OGGETTO : Osservazioni inerenti il progetto di "Rifacimento del metanodotto Ravenna-Chieti . Tratto Recanati-San Benedetto del Tronto DN 650 (26") DP 75 bar ed opere connesse".

Il sottoscritto **ALESIANI MARCO**

- Allegato A -

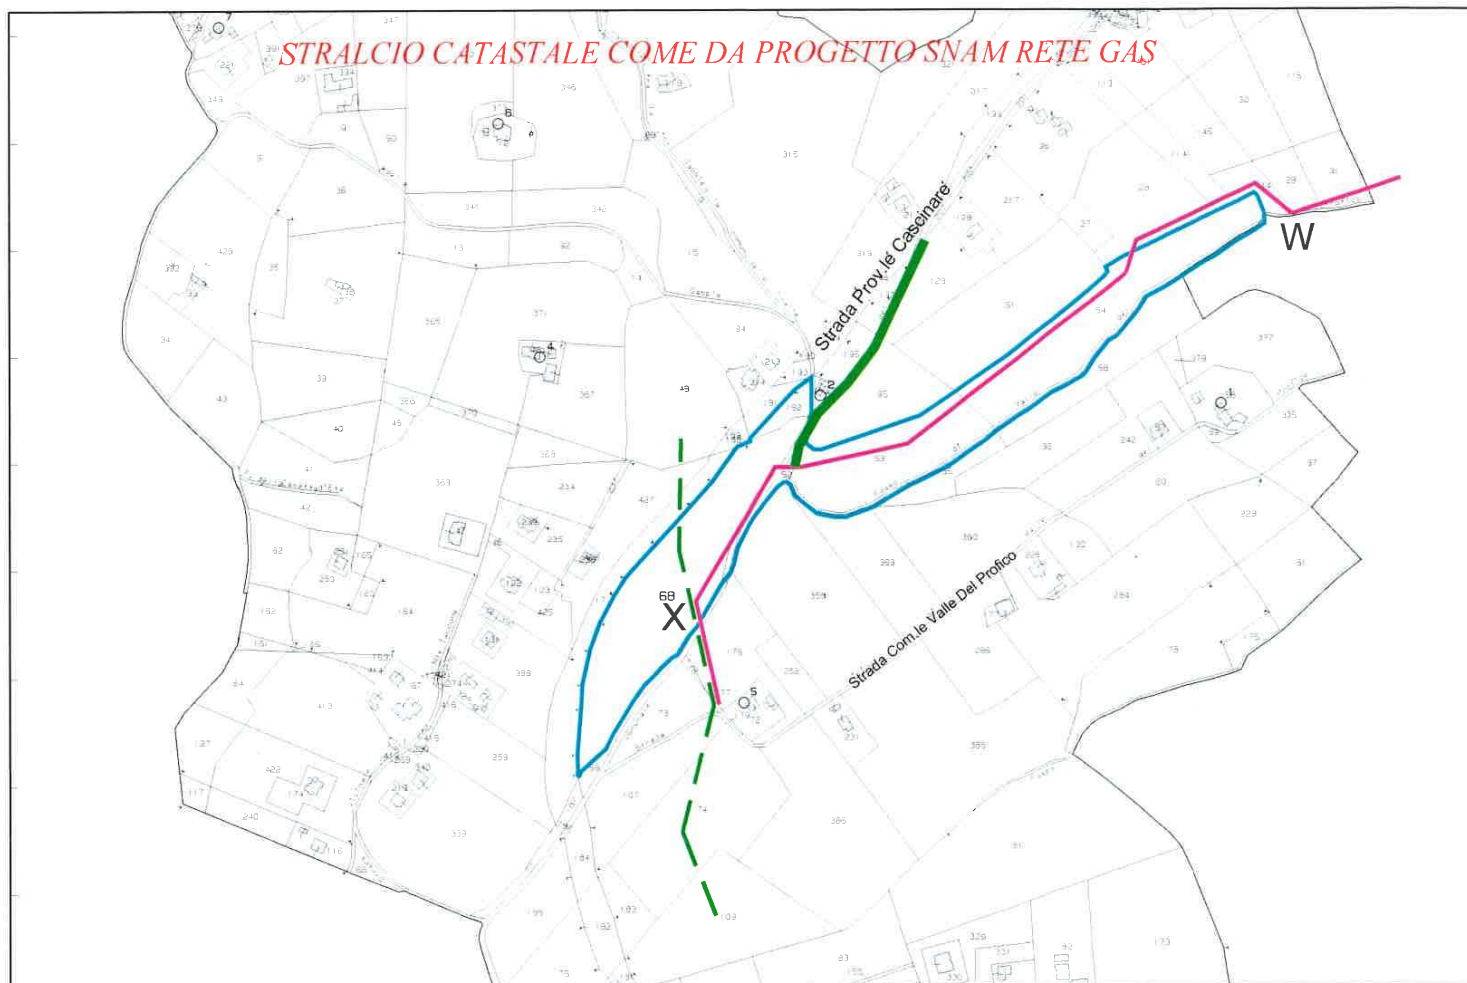
- a) che dalla valutazione del progetto (tavola 33 dell'elaborato LB-D-83201 tracciato di progetto) presentato dalla Società Snam Rete Gas S.p.A. , inoltre il terreno di proprietà sarà interessato dai lavori di adeguamento della strada esistente (indicata con colore verde nell'allegata planimetria A - "STRALCIO CATASTALE") che però nella realtà non esiste, in quanto trattasi di un piccolo percorso della larghezza di circa mt. 1,50 utilizzato per il passaggio di piccoli mezzi agricoli, inoltre tale percorso non potrà essere usufruito dai mezzi della Ditta proponente per i lavori di cui all'oggetto in quanto è adiacente la "chiesa di S.Lucia - edificio di interesse storico-architettonico" riportata sul libro memorie storiche della città di Cluana del 1692 detta oggi volgarmente "terra di S.Elpidio a Mare", edificio tutelato per la sua importanza storica in quanto a servizio all'epoca del castello di "Castellano" ed ubicato in un punto strategico lungo il colle e la strada di collegamento di S.Elpidio a Mare con la Fraz.Castellano;

- Allegato B -

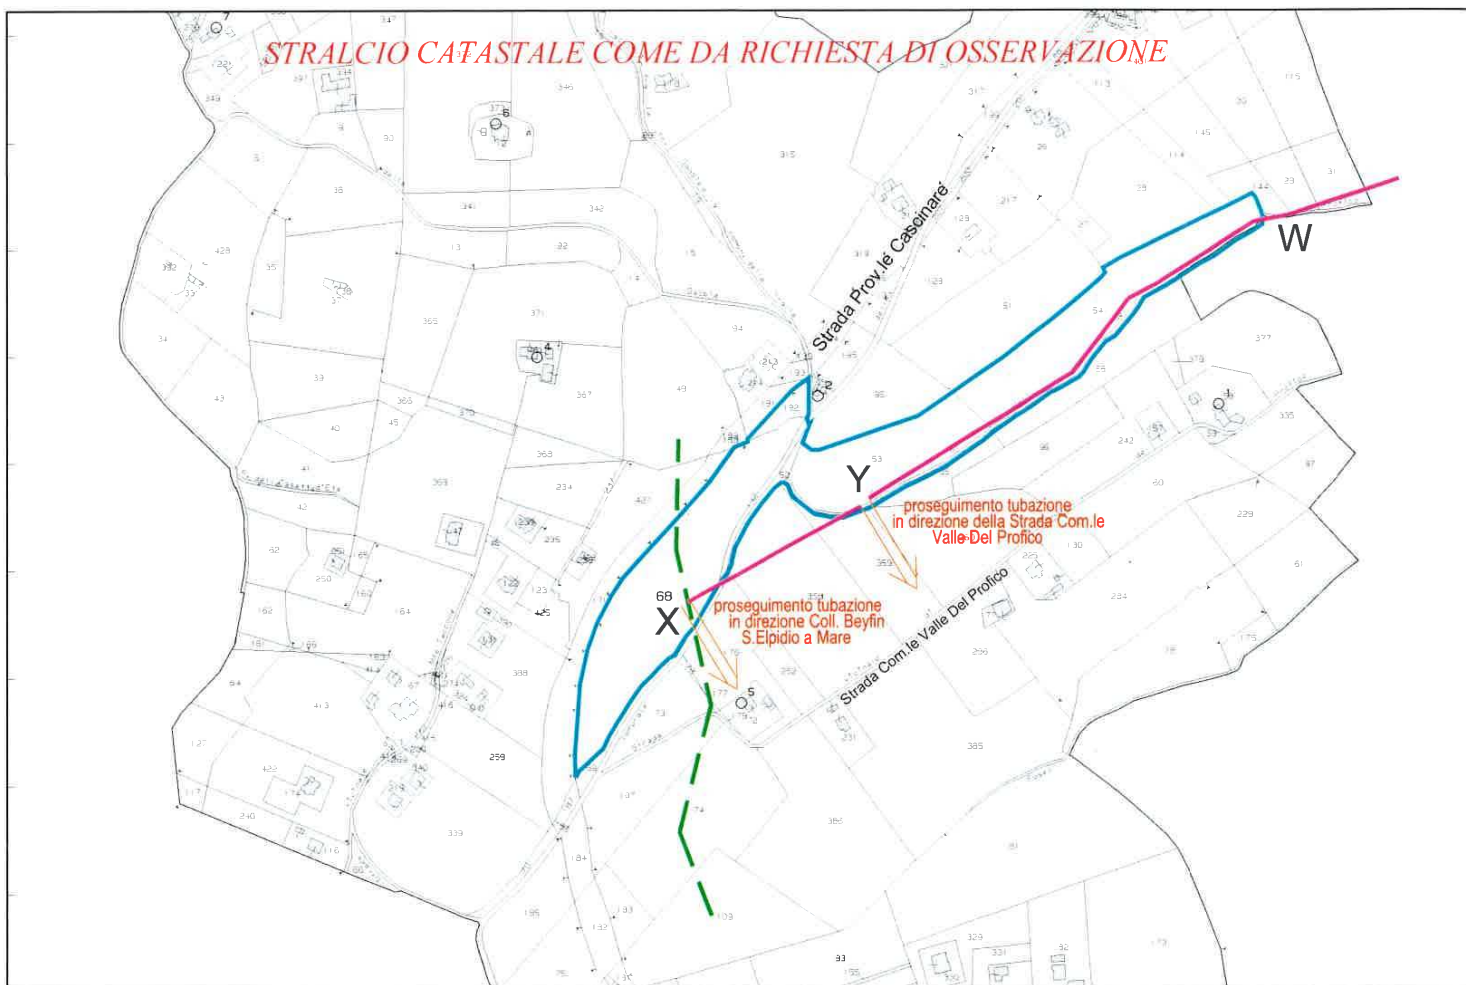
- d) che vista la morfologia del terreno di proprietà, sarebbe auspicabile che la nuova tubazione (tratto "W-Y") venga posizionata sul lato Sud delle part. 54 e 53 (come indicato nella allegata planimetria B – STRALCIO CATASTALE) e quindi a ridosso del "fosso Valle del Profico" fino al punto indicato con la lettera "Y", ove successivamente potrebbe deviare e proseguire direttamente fino alla Strada Com/le Valle del Profico per poi ricollegarsi alla tubazione esistente del metanodotto Ravenna-Chieti in direzione del capoluogo di S.Elpidio a Mare; in alternativa dal punto indicato con la lettera "Y" la nuova tubazione potrebbe linearmente proseguire fino a raggiungere il punto "X" per poi deviare in maniera parallela alla condotta del metanodotto Ravenna –Chieti esistente da dismettere;

- f) che nel caso non venga accolta la richiesta di spostamento della condotta il terreno di proprietà sulla part.68 , il fondo agricolo sarebbe soggetto ad un ulteriore danno economico in quanto oltre ai vincoli derivanti della presenza della tubazione esistente, l'aggiungersi della nuova condotta (anche se ipotizzata come linea secondaria) impedirebbe in maniera definitiva qualsiasi possibilità futura di sviluppo dell'azienda agricola e dissolverebbe l'investimento fatto negli anni scorsi dal sottoscritto.

- **venga eliminata la previsione di posizionare sulla part.68 il tratto di linea secondaria del metanodotto Recanati – San Benedetto del Tronto, indicato con colore viola nella planimetria dell'allegato B (stralcio catastale come da richiesta di osservazione);**
- **venga modificata l'ubicazione del tratto di linea secondaria posizionata sulle part. 53-54 del tratto metanodotto Recanati – San Benedetto del Tronto, indicata con colore viola nella planimetria dell'allegato B (stralcio catastale come da richiesta di osservazione);**
- **venga eliminata la previsione di utilizzare la strada esistente di collegamento con la Prov/le Cascinare per accedere alle aree di lavoro del nuovo tracciato, evidenziata con colore verde nella planimetria dell'allegato B (stralcio catastale come da richiesta di osservazione).**
